プロダクト・ニュース

No2390

プラグ 形Y92E-Pシリーズ 生産中止のお知らせ

外形寸法/取付寸法

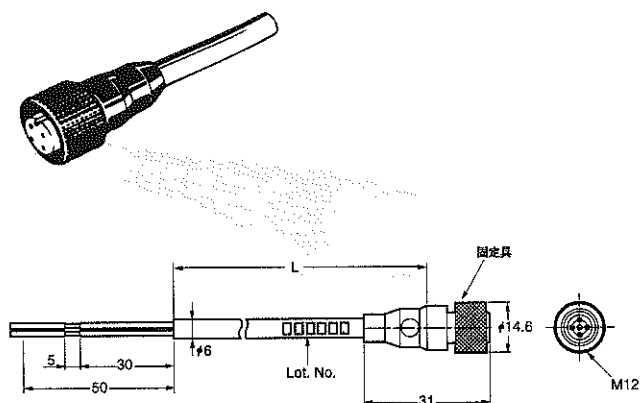
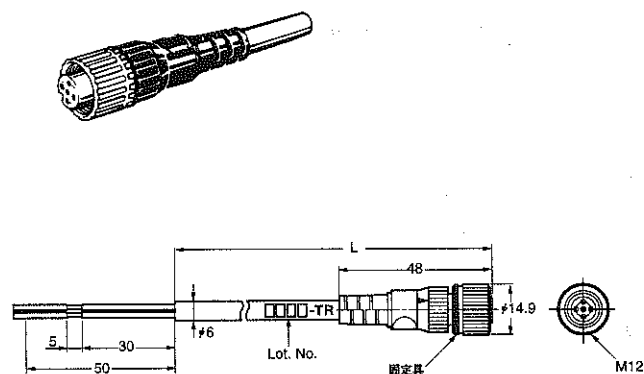
プラグ部の外観が異なる他はすべて互換性があります。

形式		生産中止予定商品	推奨代替商品
項目		形Y92Eシリーズ	形XS2Fシリーズ
形状（一体成形部）		長さ31mm（外形図を参照ください）	長さ48mm（外形図を参照ください）
配線		変更なし（形Y92Eと形XS2Fの配線は同じです）	
メッキ（コンタクト部）		金またはスズメッキ（形式により異なります）	金メッキ（全機種）
固定具材質		アルミ（アルマイト処理：黒色）	黄銅（ニッケルメッキ：シルバー色）
ロットNo.表示		□□□□□□（6桁表示）	□□□□-TR（4桁後-TRを印字）
ケーブル	メーカー	品川電線（株）製	品川電線（株）製または富士電精工（株）製
	形式構成	S-FLEX	品川電線（株）製：S-FLEX
	芯線構成	45/0.12,2芯または3芯	富士電精工（株）製：REO-RCC（Ⅱ） 45/0.12,2芯または3芯
	外径	φ6	
ケーブル色		ダークグレー
